**Avis délibéré de la mission régionale d'autorité  
environnementale sur la mise en compatibilité, dans le  
cadre d'une déclaration de projet concernant  
l'implantation d'une centrale photovoltaïque au sol, du  
plan local d'urbanisme (PLU) de la  
commune de Saint-Étienne-de-Crossey (38)**

**Avis n° 2023-ARA-AUPP-1380**

**Avis délibéré le 26 mars 2024**

Figure 4: Règlement graphique après mise en compatibilité du PLU (source : rapport de présentation)

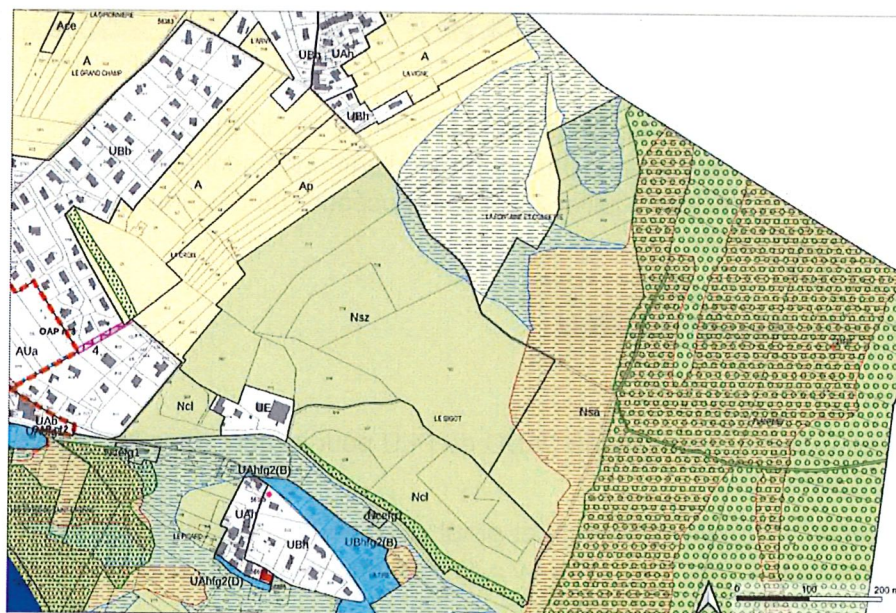
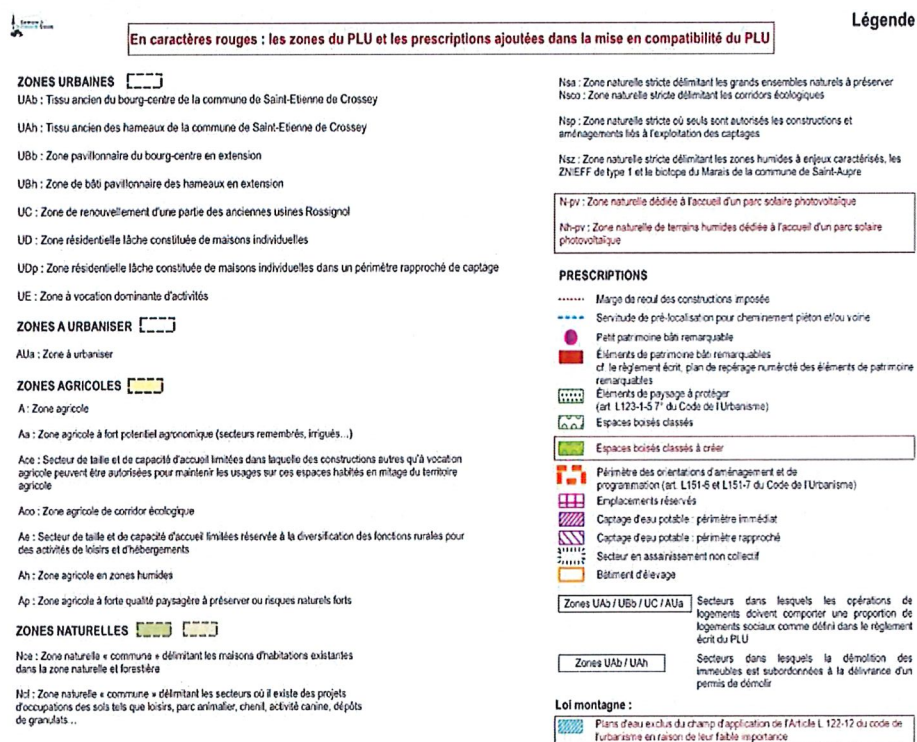
- **s'assurer d'avoir retranscrit dès ce stade au règlement graphique ou écrit du PLU l'ensemble des mesures compensatoires nécessaires à la réalisation du projet de parc photovoltaïque ;**

- **renforcer dans le règlement du PLU la préservation des fonctionnalités des zones humides qui pourraient être affectées par le projet de parc ;**
- **de justifier du caractère de « faible importance » attribué aux trois plans d'eaux directement concernés par le projet pour permettre l'application des dispositions du L.122-12 du code de l'urbanisme.**

Figure 6: Emprise de l'ORE (source : rapport de présentation)

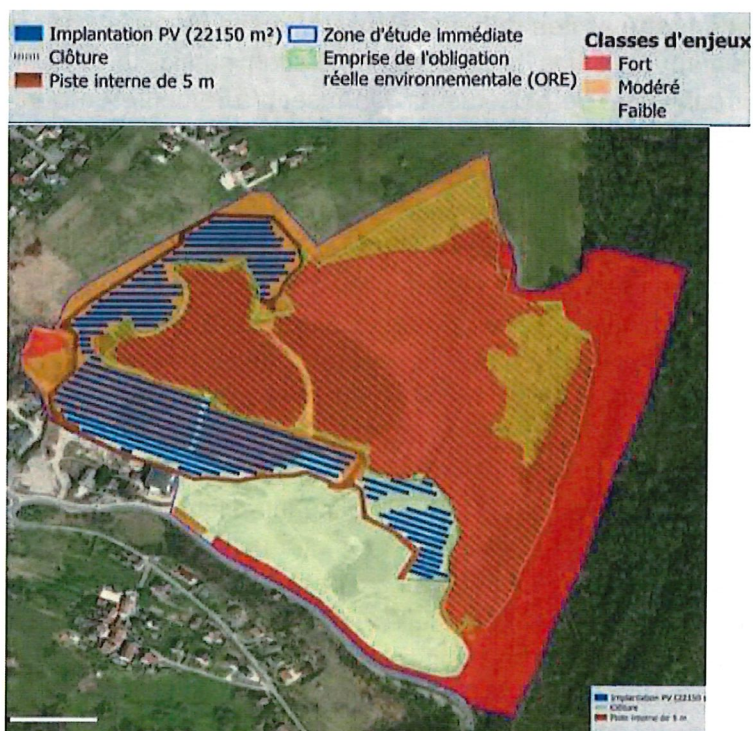
sures de restauration et de gestion. Elle devra permettre de préserver les habitats et la faune ainsi que des espaces non artificialisés à compter du démarrage des travaux du parc solaire et pendant toute la durée d'exploitation du parc jusqu'à son démantèlement. Les mesures de compensation demandées, notamment à l'issue de l'instruction de la demande de dérogation « espèce protégées », seront gérées d'après l'auteur de l'étude préférentiellement dans le périmètre de l'ORE. En l'absence de précisions à ce stade sur les caractéristiques des mesures de compensation à prévoir, il n'est pas certain que les surfaces de ce périmètre conviennent et il n'est donc pas exclu que le document d'urbanisme soit amené à être modifié ultérieurement pour adapter ses dispositions réglementaires. S'assurer dès ce stade d'avoir retranscrit au règlement graphique ou écrit du PLU l'ensemble des mesures compensatoires nécessaires à la réalisation du projet de parc photovoltaïque éviterait de conduire ultérieurement des procédures.
